美浜発電所第3号機  
高浜発電所第1,2,3,4号機  
火災感知器増設に係る  
設計及び工事計画認可申請

コメント回答について

2022年8月  
関西電力株式会社

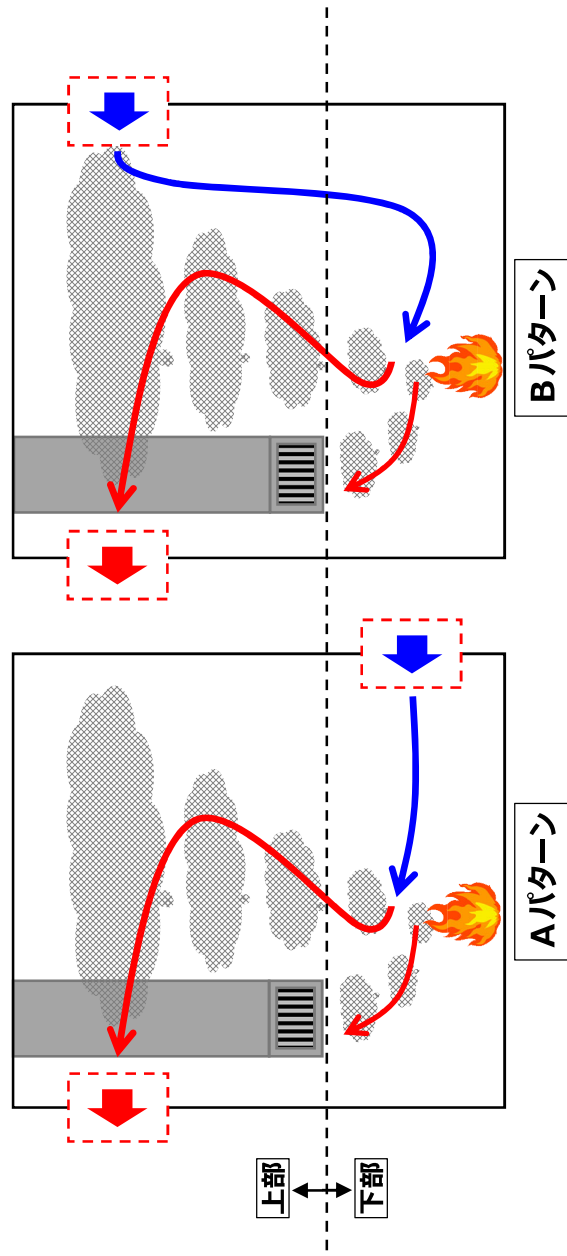
- 共通ダクト内の温度及び煙濃度について、感知器の設置箇所から最も遠い場所についても感知できることを説明すること。また、最も遠い場所においても火災を確実に感知できること（技術的に妥当であること）を説明すること。
- 共通ダクト内に感知器を設置する設計について、その設計を適用するダクトがどのエリアに繋がっているのか分かるように資料に示すこと。

脱塩塔・フィルタ室の共通ダクトに火災感知器を設置する設計について、隣接エリアに基準どおり設置する火災感知器を兼用する設計に変更する。変更後の火災感知器設計は、排気ダクトの設置場所、開口部（点検用開口部、配管貫通部など）の位置等を考慮し、以下のA又はBのパターンに分類される。

#### 【A】：開口部が排気ダクトの上部及び下部にある場合

エリア内で火災が発生した場合、下部の開口部から吸気が行われ、煙及び熱は一部排気ダクトから排気されるもの、天井面に滞留した煙・熱は時間の経過とともに上部の開口部から隣接エリアに排出されると考えられる。

#### 【B】：開口部が排気ダクトの上部のみにある場合

開口部の断面積が排気ダクトの断面積より大きい場合、上部の開口部のみで吸排気が行われ、煙及び熱は一部排気ダクトから排気されるもの、天井面に滞留した煙・熱は時間の経過とともに上部の開口部から隣接エリアに排出されると考えられる。

左図は、補助建屋排気ファン運転中において火災により発生する煙及び熱が一部排気ダクトから排気され、上部の開口部から隣接エリアにも排出される状況を示しているが、ファン停止中は排気ダクトからの排気がないため、より多くの煙及び熱が上部の開口部から隣接エリアに排出されることとなる。

上記パターンから、消防法施行規則第23条第4項のとおりに設置する隣接エリアの火災感知器を兼用し、設計基準②を満足する設計とする。
